PARCO EOLICO MISTRAL (35 MW) NEI COMUNI DI LUOGOSANTO, TEMPIO PAUSANIA E AGLIENTU

DATA	REVISIONE
Maggio 2024	Valutazione di Impatto Ambientale

Controdeduzioni alle osservazioni pervenute

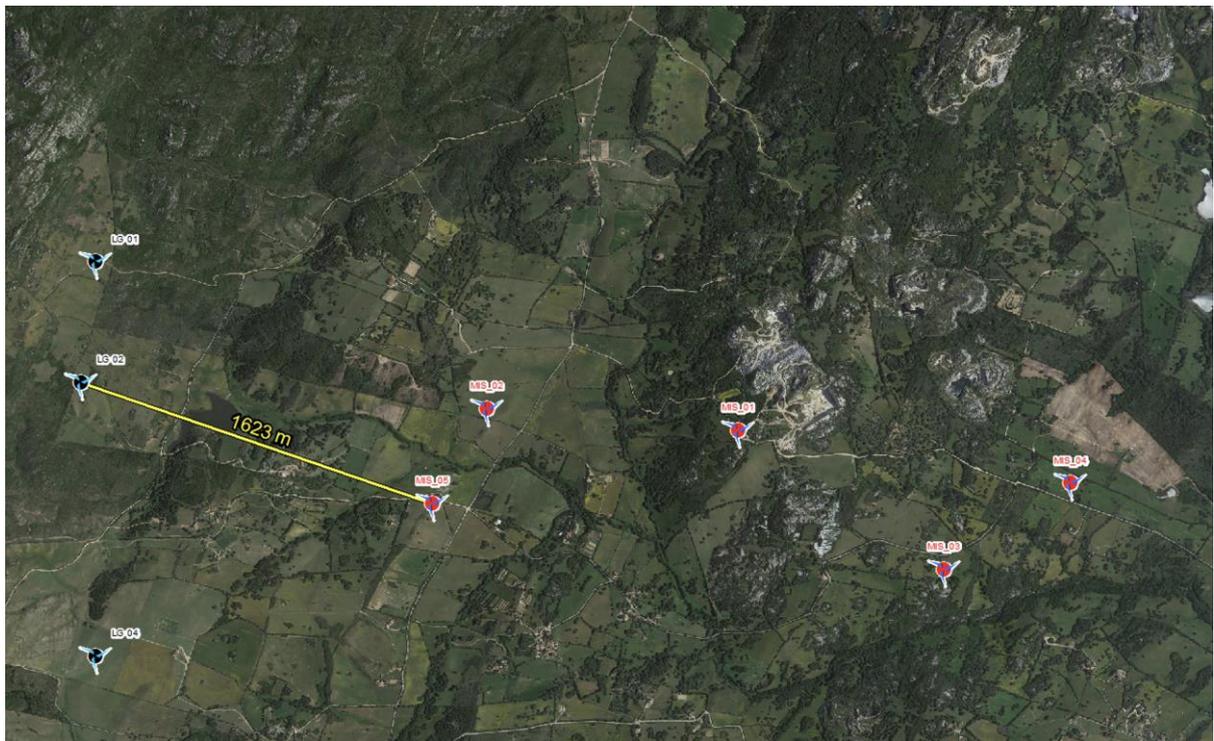
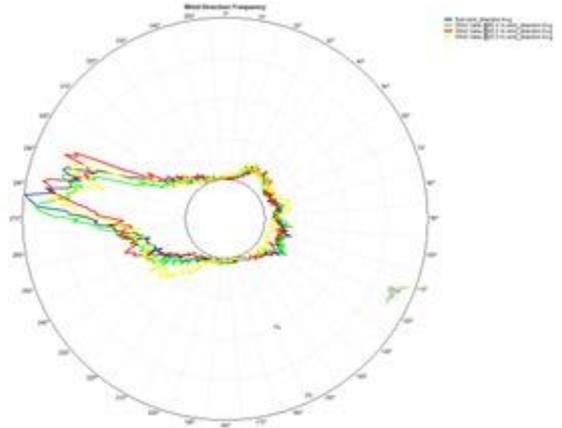
OSSERVAZIONE ACCIONA	<p>[...] l'area del Progetto Mistral è collocata a ridosso dell'area occupata dal Progetto Campovaglio, in una posizione e prossimità tale da poter interferire con la normale produttività ed il sicuro esercizio del Progetto Campovaglio, pregiudicando così la redditività prevista e, quindi, la funzionalità e sicurezza dell'intero progetto promosso dalla Scrivente; [...]</p>
RISPOSTA ENGIE	<p>La Società respinge le Osservazioni sopra riportate in virtù di quanto di seguito riportato che dimostra la NON prossimità con l'impianto di Acciona, nel rispetto delle inter-distanze previste dal DM 10/09/2010. La Società ha infatti elaborato, operando sin dalle prime fasi progettuali con diligenza e professionalità, un layout progettuale nel pieno rispetto delle inter-distanze tra gli aerogeneratori così come previste dal DM10/09/2010 (Allegato 4, punto 3.2, lettera n). Tale Decreto stabilisce una distanza minima tra le macchine di 5-7 diametri lungo la direzione prevalente del vento e di 3-5 diametri sulla direzione perpendicolare a quella prevalente del vento. Il rispetto di tale criterio, oltre a garantire la mitigazione dell'impatto sulla componente paesaggio, in particolare relativamente al cosiddetto "effetto selva", nel caso di specie risulta altresì motivato dalla necessità di minimizzare gli impatti, in termini di riduzione di capacità produttiva.</p> <p>Considerando una direzione prevalente del vento proveniente dal settore occidentale, così come riportata all'interno dell'elaborato progettuale "01W.R.18" e rappresentata nella Figura a lato, si osserva al riguardo che,</p> <ul style="list-style-type: none"> ▪ la turbina denominata MIS_01 dell'impianto proposto dalla Società si troverebbe a circa 1500m dalla turbina 04 più vicina appartenente all'impianto del progetto di Campovaglio. Tale distanza, considerando il diametro rotore degli aerogeneratori previsti dalla Società pari a 170m, corrisponde a circa 8,8 diametri sulla direzione perpendicolare del vento rispettando dunque ampiamente le inter-distanze minime suggerite dal DM10/09/2010 (Allegato 4, punto 3.2, lettera n) sopra riportate. <p>Si precisa, inoltre, che l'intero layout del Parco Mistral è collocato a Sud rispetto a quello del progetto Campovaglio, pertanto non in direzione dei venti prevalenti.</p> <p>Nella figura sottostante, sono rappresentate le WTG MIS_02 (Progetto Mistral) e la WTG_01 (Progetto Campovaglio) e le rappresentate le WTG MIS_01 (Progetto Mistral) e la WTG_04 (Progetto Campovaglio), con indicazione della relativa inter-distanza.</p>

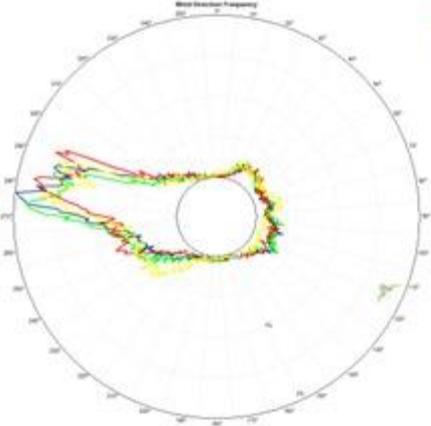
OSSERVAZIONE Marta TOLAR	<p>Aree e beni di notevole interesse culturale, archeologico - Beni naturalistici - Beni identitari [...]Non si sono censiti, menzionati o salvaguardati gli stazzi esistenti, né i beni archeologici, né le chiese campestri (San Giacomo, Nostra Signora delle Grazie, mentre si cita la chiesa di Sedini a 80 Km di distanza!)[...]</p>
RISPOSTA ENGIE	<p>Per quanto riguarda le zone di salvaguardia degli stazzi, si specifica che l'attuale PUC del Comune di Tempio Pausania individua gli stazzi tutelati e ne cartografa la rispettiva area di tutela integrale e tutela condizionata.</p> <p>Le posizioni degli aerogeneratori previsti nel Comune di Tempio Pausania (MIS_04 e MIS_03) non interferiscono con le aree di tutela integrale e tutela condizionata come evidenziato dalla seguente immagine:</p>  <p>Gli aerogeneratori ubicati sul territorio del Comune di Luogosanto risultano a debita distanza da stazzi tutelati, ad eccezione di MIS_01, vicina a Stazzi Saccheddu.</p>

Tuttavia, l'aerogeneratore MIS_01 si colloca in un'area a forte vocazione eolica, il cui contesto paesaggistico **risulta fortemente degradato dalla presenza delle cave di granito adiacenti allo stazzo stesso.**

Questa considerazione è del tutto in linea con quanto stabilito dall'Allegato 4 Punto 3 del DM 10/09/2010 che recita: *“Per quanto riguarda la localizzazione dei parchi eolici caratterizzati da un notevole impegno territoriale, l'inevitabile modificazione della configurazione fisica dei luoghi e della percezione dei valori ad essa associati, tenuto conto dell'inefficacia di misure volte al mascheramento, la scelta della localizzazione e la configurazione progettuale, ove possibile, dovrebbero essere volte, in via prioritaria, al recupero di aree degradate laddove compatibile con la risorsa eolica e alla creazione di nuovi valori coerenti con il contesto paesaggistico.”*

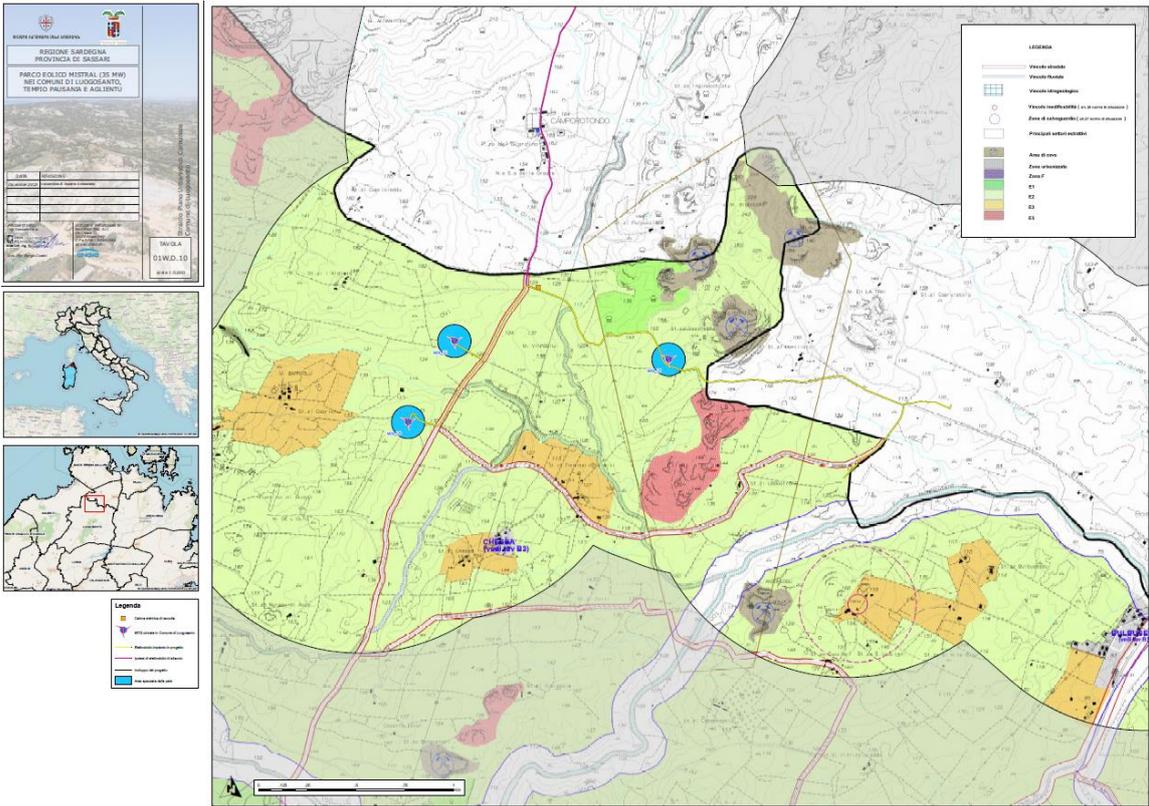
OSSERVAZIONI Marta TOLAR	<p>Aree e beni di notevole interesse culturale, archeologico - Beni naturalistici - Beni identitari [...]Appare evidente non solo l'effetto selva del progetto presentato (non vi è infatti il riferimento alla misura delle distanze tra le pale in rapporto al raggio) ma anche l'effetto cumulativo con gli altri progetti che non può non essere considerato. [...]</p>
RISPOSTA ENGIE	<p>L' Allegato 4 al Decreto Ministeriale 10/09/2010; in particolare al punto 3.2 lettera n) recita: "una mitigazione dell'impatto sul paesaggio può essere ottenuta con il criterio di assumere una distanza minima tra le macchine di 5-7 diametri sulla direzione prevalente del vento e di 3-5 diametri sulla direzione perpendicolare a quella prevalente del vento".</p> <p>Si deve innanzitutto considerare che tale norma appare essere formulata come suggerimento e non come mera imposizione di un criterio geometrico, che non tiene in considerazione le molteplici variabili che intervengono nell'analisi degli aspetti fluidodinamici. La direzione prevalente del vento (così come misurata in loco con stazione anemometrica) risulta essere O-N-O, come dimostra la figura sottostante già riportata all'interno dell'elaborato "01W.R. 18-Studio anemologico e produzione energetica":</p> <p>Il diametro del rotore degli aerogeneratori previsti nel Progetto risulta di 170 m. Le inter-distanze suggerite dal citato DM sono di conseguenza 850-1190 m in direzione O-N-O e 510-850 m nelle direzioni non prevalenti del vento.</p> <p>Si riporta di seguito un'immagine dimostrante le inter-distanze esistenti fra le WTG così come attualmente progettate e disposte:</p>

Si può notare come siano ampiamente rispettate le inter-distanze suggerite dal Decreto Ministeriale, ad eccezione di quella fra MIS_05 e MIS_02, che risulta, però, essere di soli 30 metri inferiore ai 510 m suggeriti. Questo dato è sostanzialmente irrilevante ai fini della percezione visiva delle WTG in questione, in considerazione del fatto che la collocazione del centro-palo (come dimostrato dalla documentazione progettuale) è stata effettuata considerando la morfologia del terreno (desunta da rilievo aerofotogrammetrico), ovvero tenendo in considerazione il minor impatto in merito ai movimenti di terreno da effettuare. Lo spostamento più a nord dell'aerogeneratore MIS_02 al fine di rispettare le inter-distanze del DM e comporterebbe un ingiustificato aumento dei movimenti terra e di conseguenza un maggiore impatto.

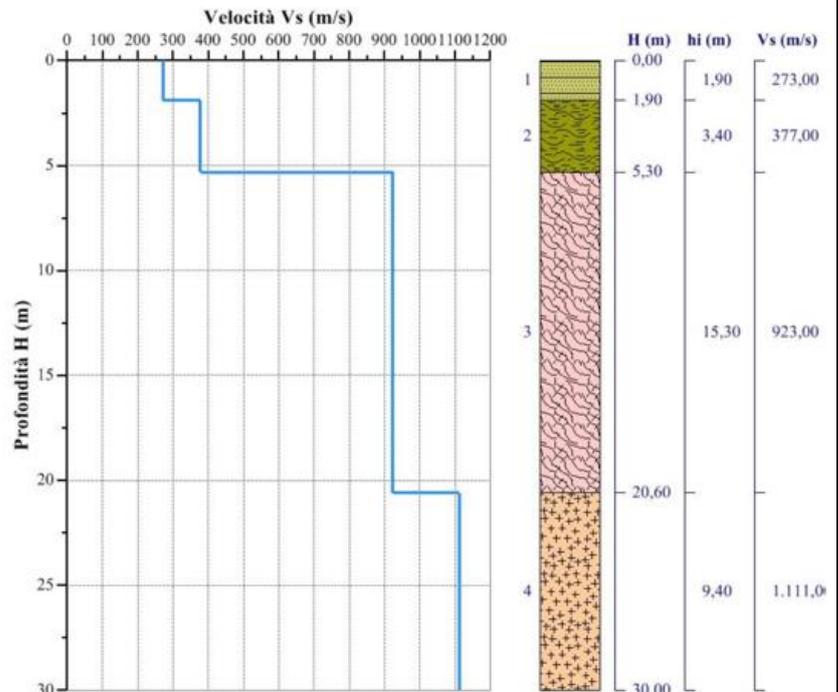
ANALISI GEOTECNICA
[...] che gran parte delle operazioni di scavo per la realizzazione di fondazioni e trincee per i cavidotti dovranno essere eseguite direttamente sulla roccia granitica. Il progetto non tiene in considerazione questa particolarità in quanto, ancora una volta in maniera del tutto generica, non precisa l'aumento dei costi relativo a tale caratteristica [...]. Si ritiene pertanto che vengano evidenziate in maniera puntuale e completa le lavorazioni, ne venga quantificato il costo, ne vengano quantificate tutte le verifiche relative ai rischi conseguenti. Si chiede pertanto che l'amministrazione procedente richieda un approfondimento progettuale[...]

In merito all'osservazione di cui sopra, si invita a fare riferimento all'elaborato 01W.R.13-Computo metrico nel quale viene applicato un sovrapprezzo ai costi di scavo di sbancamento per scavo effettuato in rocce dure (come il granito presente nell'area). Risulta pertanto inesatta la considerazione riportata, affermando che tale aspetto non sia stato considerato in fase progettuale.

Come può essere visto all'interno dell'elaborato 01W.R.02-Relazione geologica di compatibilità idrogeologica e di modellazione sismica la profondità del materiale sciolto arriva a circa 1,9 m di potenza, come ben evidenziato nell'estratto in figura seguente:

In virtù di queste premesse, La stima dei costi che prevede un sovrapprezzo del costo degli scavi per un volume del 50% del materiale scavato può essere considerata conservativa.

Figura 1: Rapporti del progetto con i siti Natura 2000.

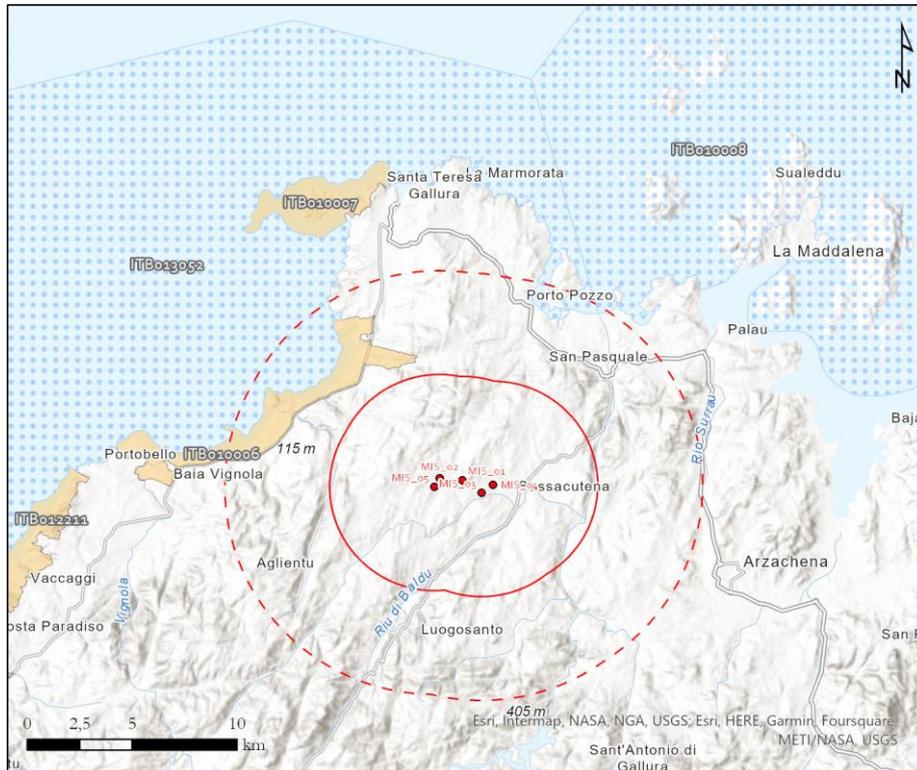
Infine, nel documento della dott.ssa Tolar, si menzionano alcune aree afferenti a Rete Natura 2000, in particolare si richiamano, esplicitamente, le aree ITB013052, ITB010006 e ITB010008. A tal proposito si specifica che nessuna di queste aree è allocata in un *buffer* di 5 km dall'area di progetto. Specificatamente la ZPS citata risulta distante poco meno di 10 km e le ZSC più di 5 km; pertanto, dal punto di vista normativo, tale distanza non esclude il proponente dalla possibilità di proporre il progetto, tuttavia potrebbero essere richiesti ulteriori dettagli e/o studi in tal senso (normalmente vengono realizzati opportuni studi di Valutazione di Incidenza Ambientale, nell'ambito della procedura di VIA, per determinare specifici impatti su tali aree ove gli impianti proposti ricadano in un *buffer* di 10 km dalle aree ZPS e 5 dalle aree ZSC).

In sintesi, dall'analisi della figura 5 sopra riportata si evince che:

- 1) L'impianto non intercetta alcun sito afferente a Rete Natura 2000 in un buffer di 5 km;
- 2) Nell'area vasta con *buffer* di 10 km dal *layout* di impianto rientrano i seguenti siti Natura 2000:
 - ZSC ITB010006 Monte Russu
 - SIC/ZPS mare ITB013052 Da Capo Testa all'Isola Rossa.

Figura 1: Rapporti del progetto con i siti Natura 2000.

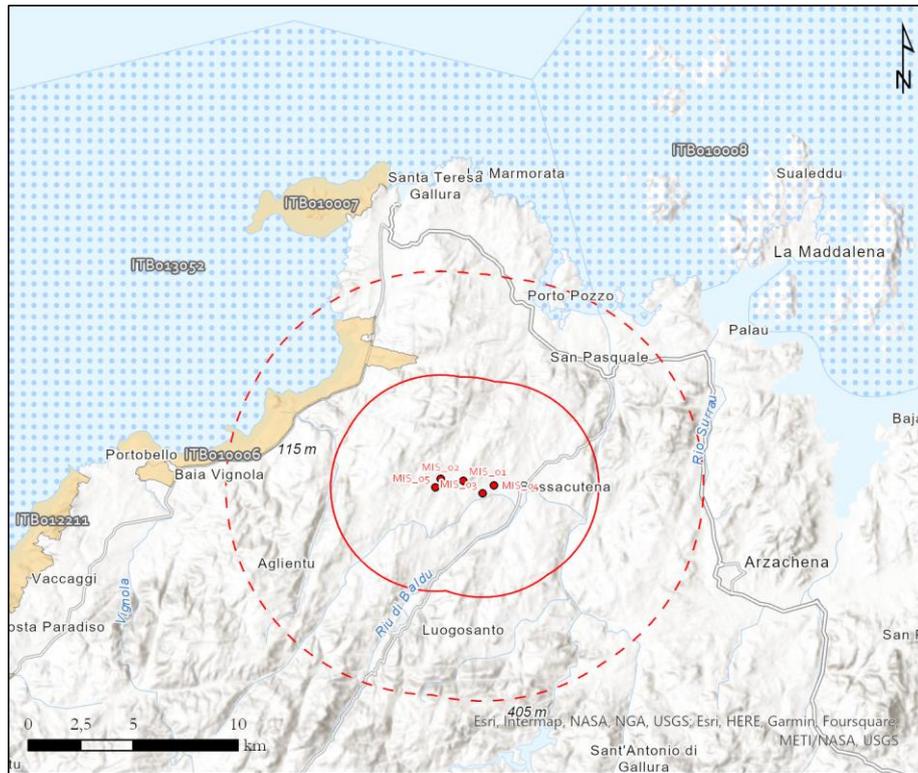
Infine, nel documento della LIPU, si menzionano alcune aree afferenti a Rete Natura 2000. A tal proposito si specifica che nessuna di queste aree intercetta l'area di progetto e che gli aerogeneratori più prossimi si collocano a distanze superiori a circa 6 km dai siti natura 2000.

In sintesi, dall'analisi della figura 5 sopra riportata si evince che:
